契約の変更につき議決を求めることについて
(旧産業廃棄物最終処分場二次対策工事)

平成25年度第RD-3号旧産業廃棄物最終処分場二次対策工事

栗東市小野

図-2 平面図

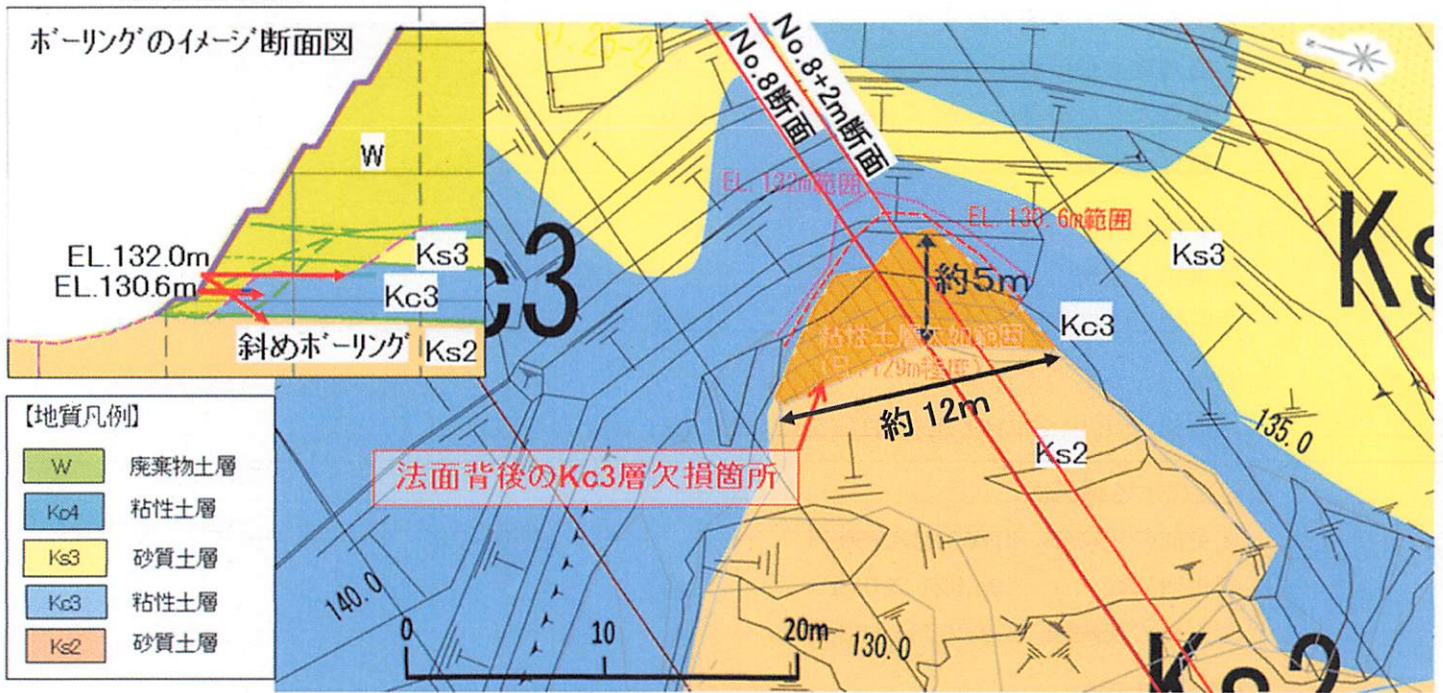
- ・DE工区東側において、底面遮水工のための廃棄物土掘削が完了したが、予定の位置で約12m程度の幅の粘性土(Kc3)層が欠損していることが分かった。そこで調査を実施したところ、掘削面の奥に粘性土(Kc3)層が確認できたため、追加掘削およびコンクリートによる底面遮水工を行う必要が生じた。
